febiEXAKT

Kit de distribution

febi n° 14110

Pour
Opel Corsa B, Tigra A,
Astra F 1,4 16V et 1,6 16V,
ainsi que **Vectra B 1,6 16V et 1,8 16V** sauf 1,8 XE (Réf OE 1606 274)

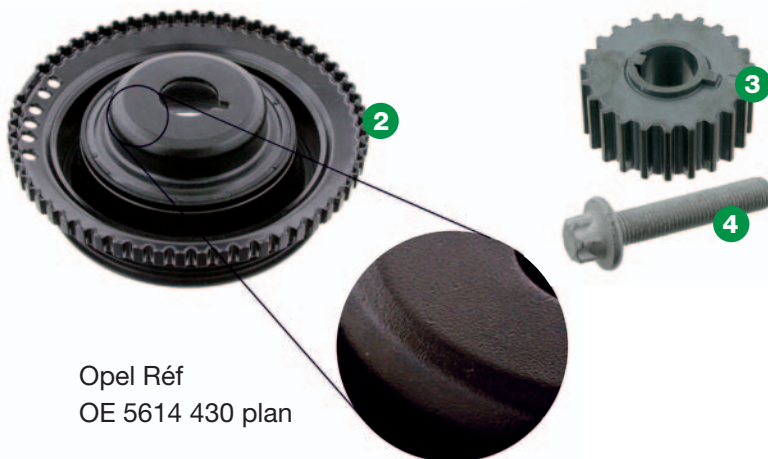
Déchirure de la courroie crantée.

Le constructeur du véhicule a modifié la fabrication de la poulie d'entraînement à courroie.

Le léger porte-à-faux de l'ancienne poulie à courroie (voir photo 1) peut user prématurément le flanc de la courroie crantée.

La courroie crantée étant ainsi inclinée risque de se déchirer prématurément et causer des dommages importants dans le moteur.

febi bilstein recommande, avant de démonter le kit d'origine afin de monter le kit febi 14110, de vérifier si la poulie d'entraînement à courroie présente un porte-à-faux et, le cas échéant, de la remplacer par la nouvelle version (voir photo 2) (Opel Réf.OE 5614 430). La nouvelle poulie d'entraînement à courroie épouse mieux la courroie crantée, garantissant

Opel Réf
OE 5614 430 plan

ainsi une plus grande longévité.

Notez par ailleurs qu'après avoir remplacé la poulie d'entraînement à courroie, il faut également remplacer le pignon du vilebrequin (Opel Réf. OE 0614 546) et sa vis Torx (Opel Réf.OE 0614 932).
